## Donauquelle Donaueschingen

## Begutachtung des Sanierungskonzeptes

Auftraggeber: Stadt Donaueschingen - Stadtbauamt

Datum: 05.04.2013, ergänzt 09.04.2013

Abbildung 4: Wandaufbau, Regelquerschnitt

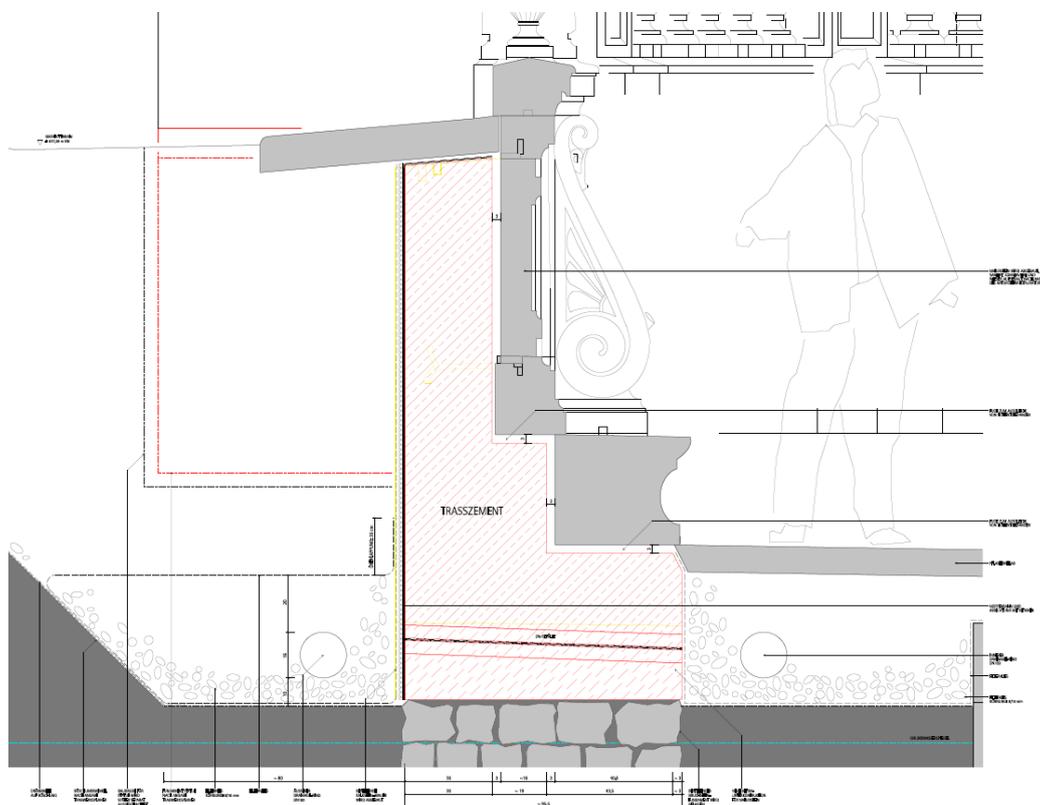
Es wird empfohlen, Anpassungsmöglichkeit der Wandstärke an eine möglicherweise unregelmäßige Geometrie der Vormauerung vorsehen. Dies ist nach Abbau der Verkleidung und Erfassung der Stein-geometrie im Detail zu klären.

Ferner wird empfohlen, die Sandsteinverkleidung erst nach weitgehendem Abklingen der Schwind-verformungen auf die Stahlbetonwand zu montieren.

Die Stärke der Ausgleichsschicht auf dem bestehenden Bruchsteinfundament sollte gegenüber der Darstellung im Regelquerschnitt minimiert werden, um den tragenden Querschnitt zu vergrößern.
